**Avis délibéré de l’Autorité environnementale  
sur la zone d’aménagement concertée (ZAC) du  
quartier de la gare de Bourgoin-Jallieu (38)**

**n°Ae : 2019-56**

Avis délibéré n° 2019-56 adopté lors de la séance du 24 juillet 2019

Figure 5 : Opérations de phase 1 et perspectives de phase 2 du projet (scénario 2) (source : dossier)

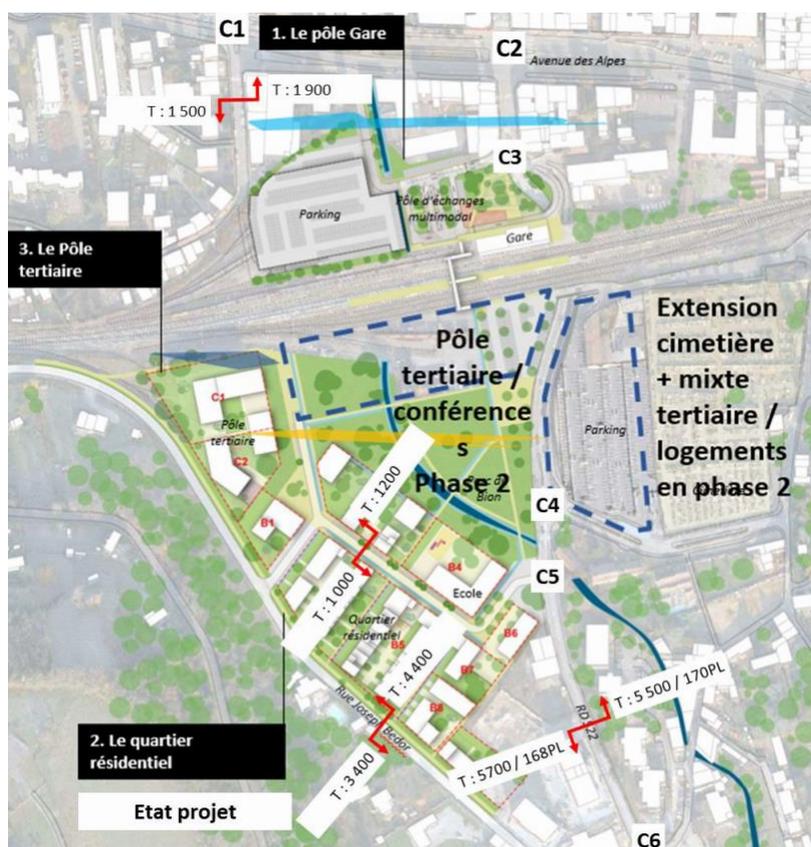
Les termes et caractéristiques du projet de ZAC sont décrit pour un « scénario 1 », seul pris en compte par l'étude d'impact, correspondant à une première phase d'aménagement sur huit années. Les rapporteuses ont été informées que certaines composantes de ce scénario sont encore en discussion au regard de la maîtrise foncière (échanges avec SNCF en cours) et du coût global du projet.

L'étude d'impact évoque, de manière quasi incidente, un « scénario 2 » qui intégrerait une seconde phase à plus long terme<sup>8</sup> sur l'habitat et l'activité tertiaire (voir figure 4) qui se développe principalement sur la partie est du périmètre, dont il est indiqué que les aménagements capitaliseront sur les activités et le bâti existants. Une actualisation ultérieure de l'étude d'impact est bien envisagée, correspondant à une logique « projet d'ensemble » indispensable. Toutefois, l'Ae considère que même à un stade d'incertitudes où ces perspectives ne sont pas validées, l'analyse des impacts ne peut se dispenser de considérer des hypothèses plausibles, et de définir, dans une fourchette, les besoins complémentaires motivés par ce scénario 2, en termes de viabilité ou de mobilités par exemple, d'en vérifier la faisabilité, et d'en anticiper les impacts, sur les trafics et nuisances notamment, cf. § 2.3.2.

Figure 6 : Trame viaire projetée (source : dossier)

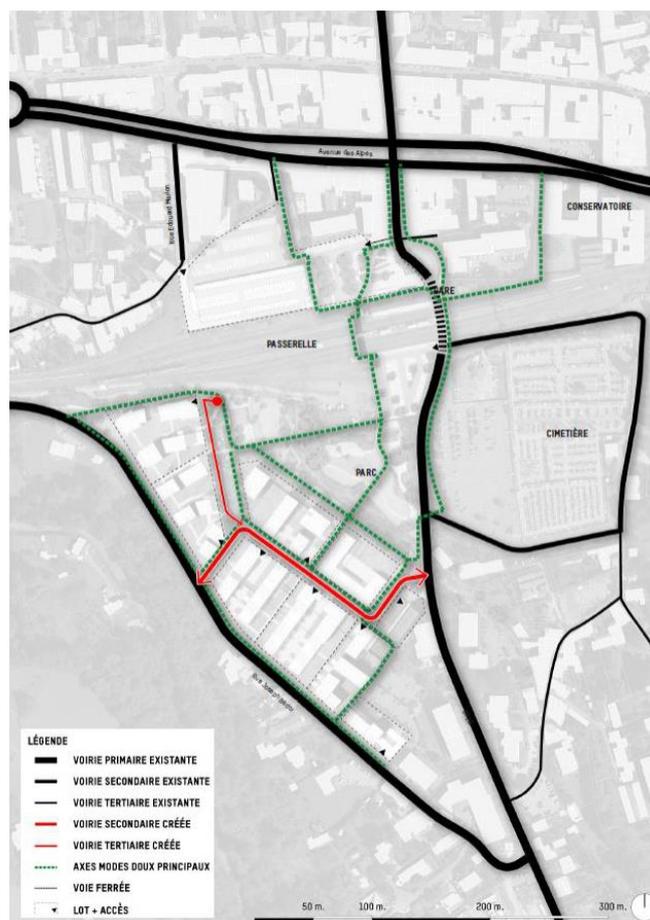
Seul le nouveau quartier générera deux voies de desserte. Une voie principale à double sens reliera le RD 522 à la rue Joseph Bédor (RD 23), les entrées et sorties principales se feront sur le RD 522. Les deux départementales seront limitées à 50 km/h. En seconde phase du projet (scénario 2) « *un bouclage viaire sera réalisé entre la voie interne du quartier et la rue du cimetière* ». Une voie en impasse, qui aura une moindre importance dans l'armature des infrastructures, desservira le pôle tertiaire. Une requalification des voiries d'accès au parking au nord des voies ferrées est prévue.

Pour les modes de déplacement actifs, un schéma sécurisera un passage au travers du quartier d'habitat et du parc ; la passerelle créera un nouveau point de passage piéton.

Le dossier ne présente aucun élément sur les coûts prévisionnels du projet et les répartitions de maîtrise d'ouvrage.

***L'Ae recommande de mentionner le coût du projet, selon ses différentes phases et composantes, ainsi que la répartition des maîtrises d'ouvrages et des financements.***
